# Contournement Nord-Ouest de Vichy

## Copil du 22 janvier 2014

# Sommaire

## Adaptation des tracés proposés

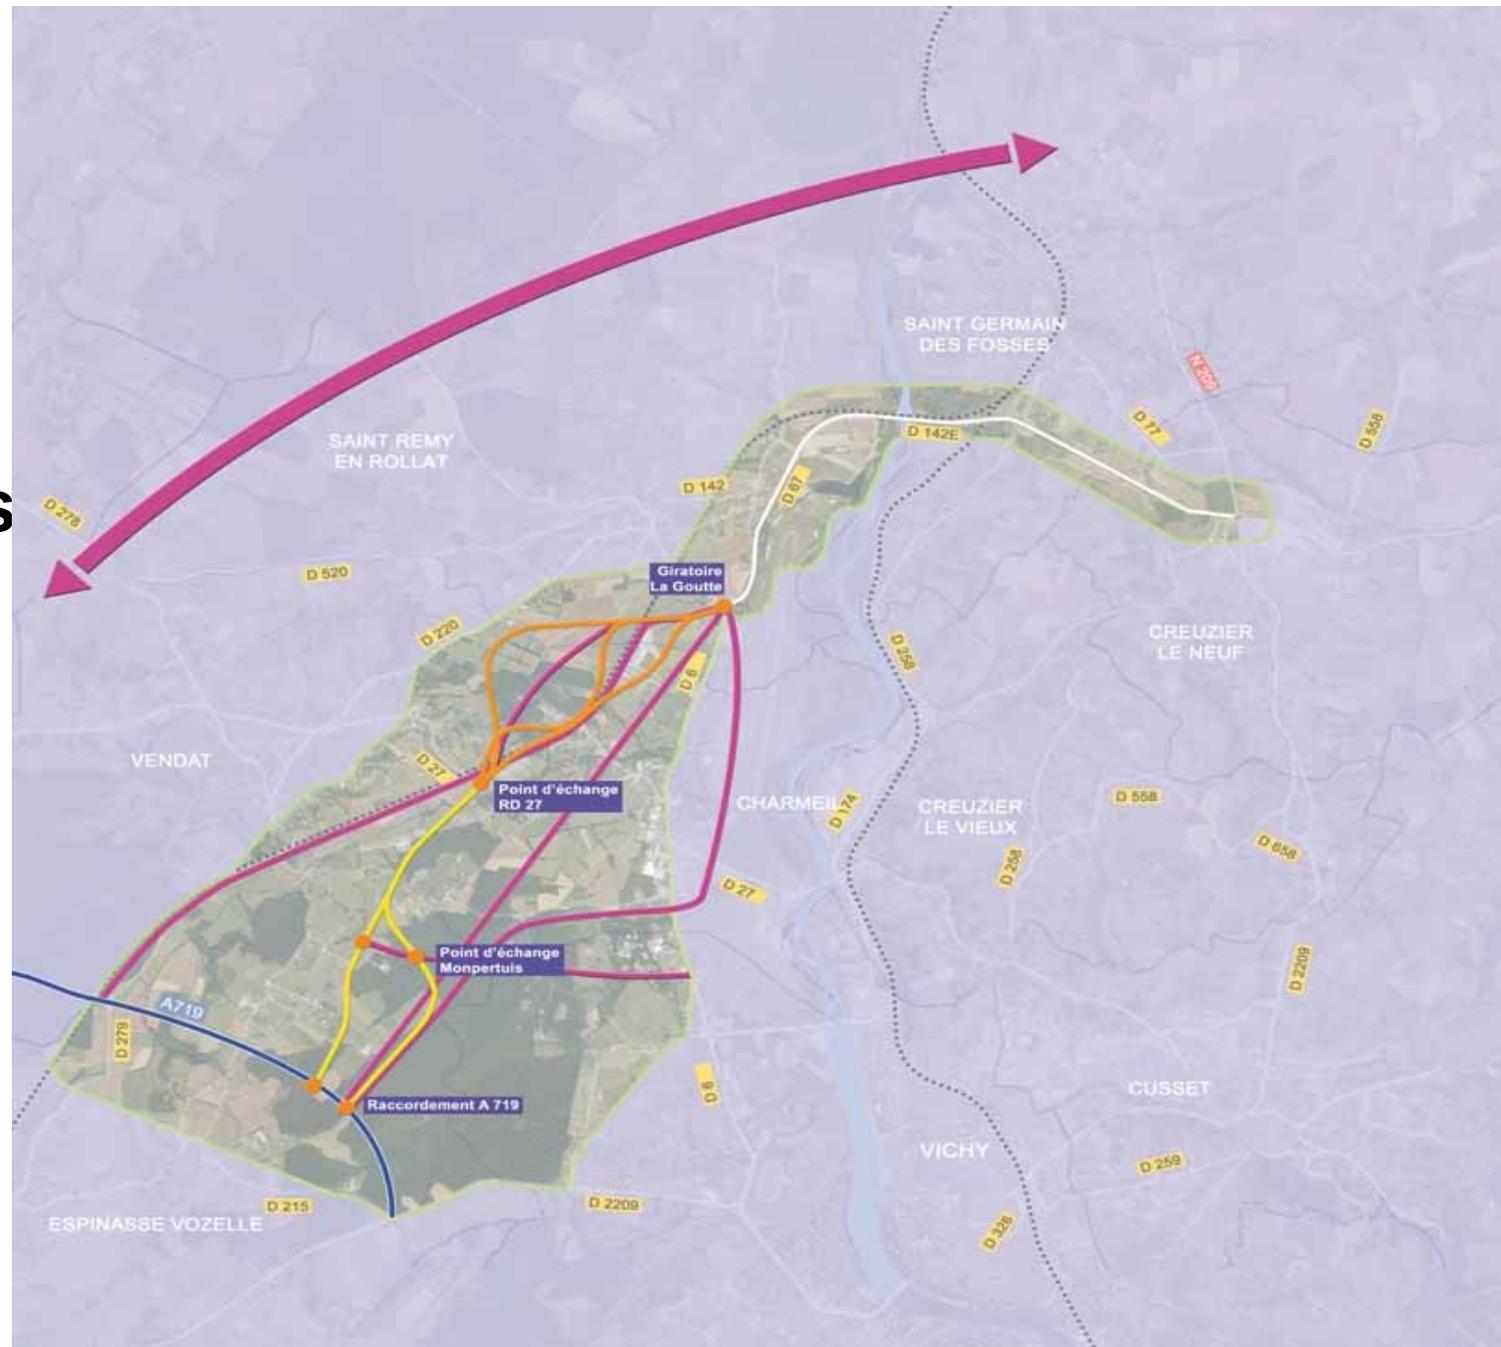
- Accès entreprise Valmont,
- Décalage giratoire de la Goutte,
- Modifications du tracé de la variante Gros Bois

- *Statut de déviation du contournement : pas d'accès direct (desserte de l'entreprise Valmont maintenue à l'identique)*
- *La capacité du giratoire de la Goutte est compatible avec les trafics attendus (projection 2040), cependant ce point sera examiné lors des études détaillées.*
- *L'optimisation du tracé de la variante Gros Bois si ce tracé était retenu, sera recherchée pour limiter en particulier les impacts agricoles.*

## ***Réponses du maître d'ouvrage aux propositions de tracés alternatifs***

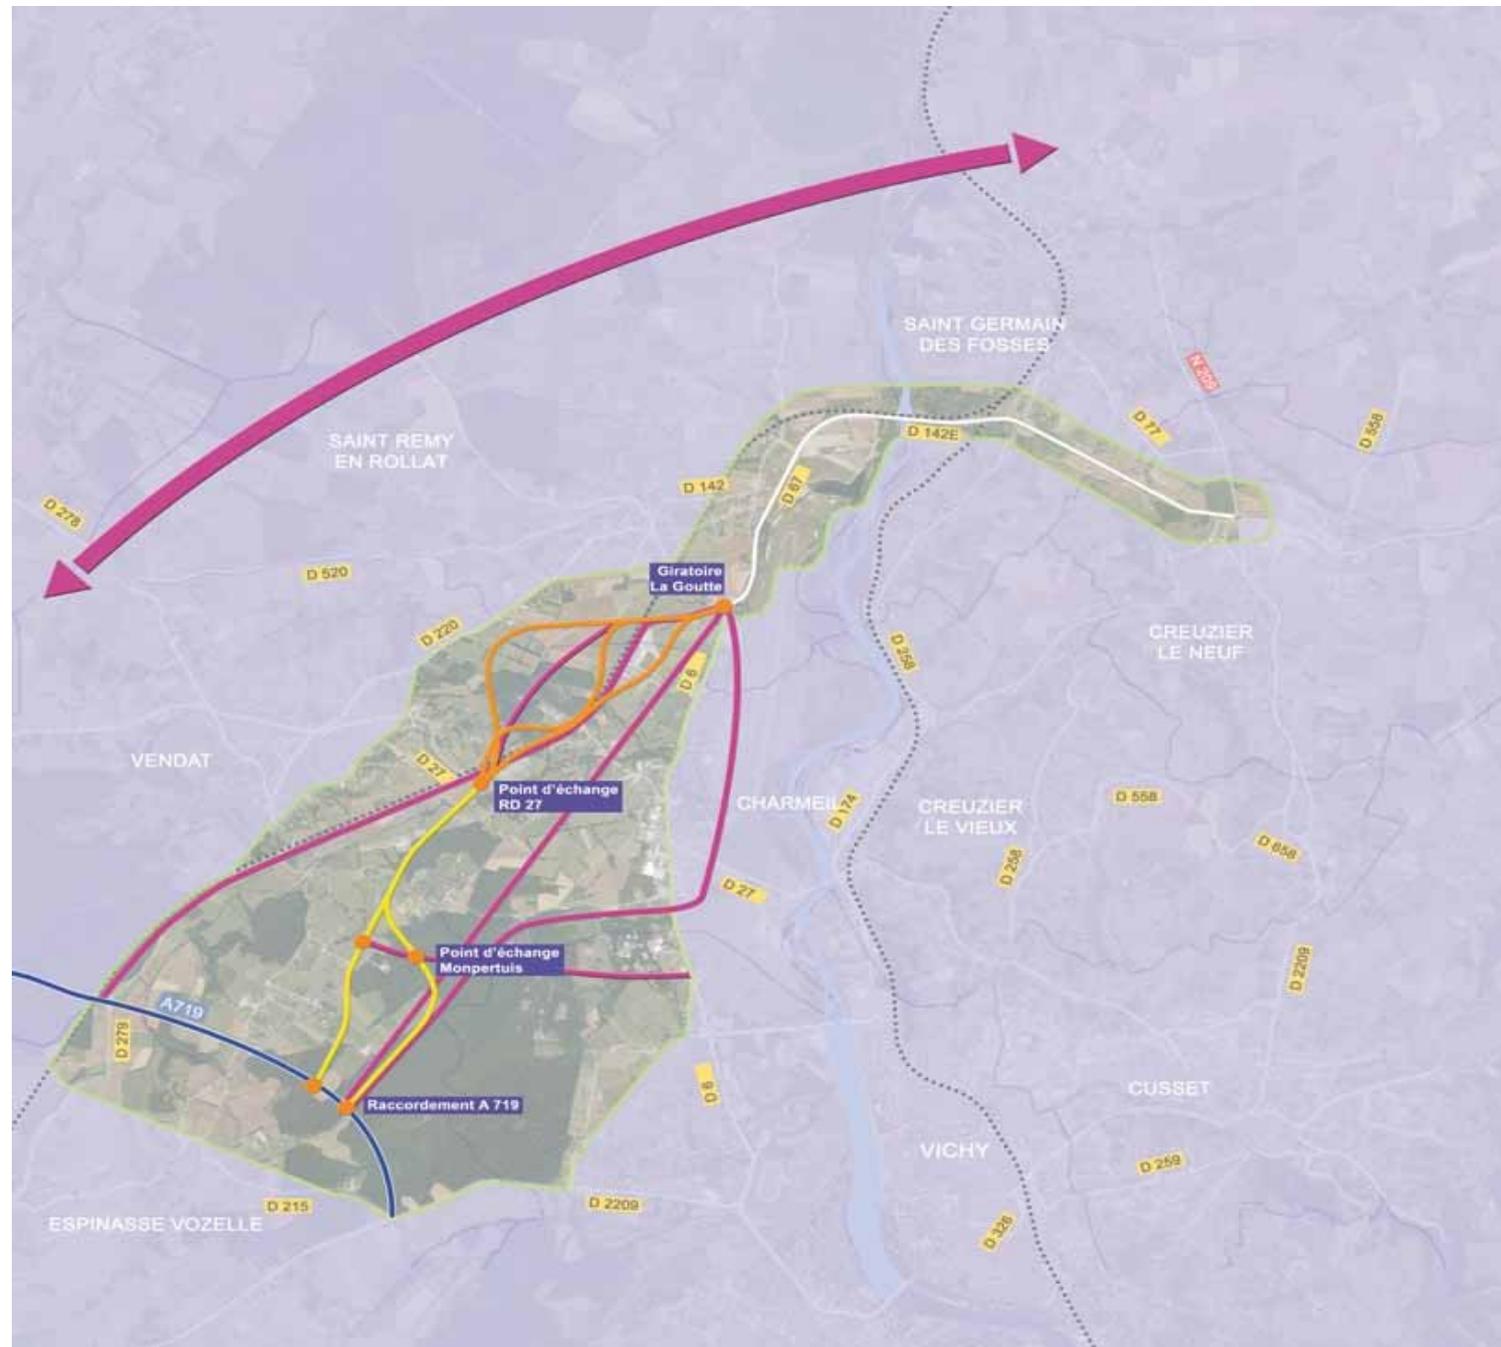
- A l'ouest du périmètre d'études = grand contournement  
*proposé par des riverains (dont courriers-types : « variantes nord », « variantes sud » et riverains de la Croix-St-Fiacre) et l'association « Vallée du Béron »*

- A l'ouest le long de la voie ferrée bordant le Béron  
*proposé par des riverains*
  - Tracés plus directs :
    - à travers les espaces boisés (Bois Perret, forêt de Charmeil)  
*proposé par plusieurs riverains – la traversée du bois Perret est proposée par la commune de St-Rémy-en-Rollat et rappelée dans le courrier cosigné des maires de Vendat, Charmeil et St-Rémy-en-Rollat*

- en ligne droite entre la sortie de la forêt de Charmeil et le giratoire de La Goutte *(proposé par un riverain)*
    - à travers la zone de Montpertuis *(proposé dans le courrier cosigné par les maires de Vendat, Charmeil et St-Rémy-en-Rollat et par plusieurs riverains )*

- A l'est de la RD6 entre Charmeil et la rivière Allier, au droit ou sur l'aéroport *proposé par plusieurs riverains (dont courriers-types : « variantes nord » et « variantes sud »)*

- *Certains tracés traversent des zones à fort enjeu environnemental et n'ont donc pas été proposés (démarche éviter/réduire/compenser) :*
  - *traversée d'espace boisé (forêt de Charmeil, bois Perret),*
  - *vallée du Béron*
  - *zone Natura 2000 (rivière Allier)*
- *Incompatibilité des variantes ouest avec le raccordement avec A719 : connexion possible uniquement à l'est de la barrière de péage*
- *Reprise d'une infrastructure existante (RD67) afin de limiter les impacts*
